改善箇所説明図

基準不適合発生箇所

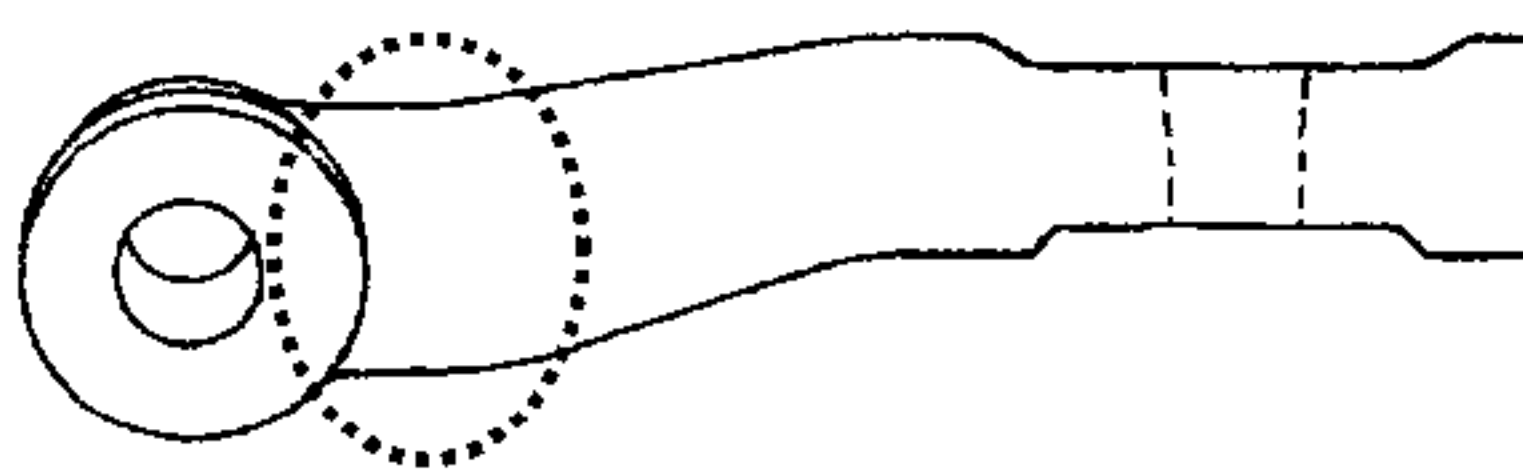
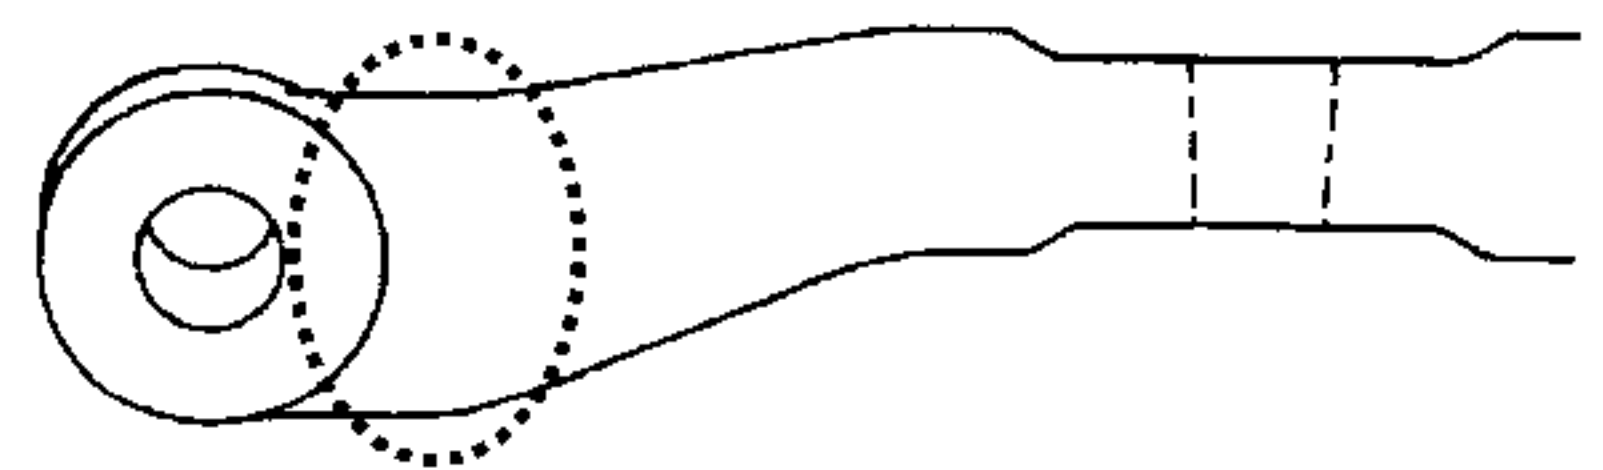
リレーロッドの強度が不足しているため、ハンドルの据え切り操作等の操舵力が高くなる使用を頻繁に長期間続けると亀裂が生じるものがある。そのため、そのまま使用を続けると亀裂が進行し、最悪の場合、リレーロッドが折損し操舵ができなくなるおそれがある。

全車両、当該ロッドを対策品と交換する。

識別：改善済車両にはエンジンルーム内にあるネームプレート右側に黄色ペイントを塗布する。
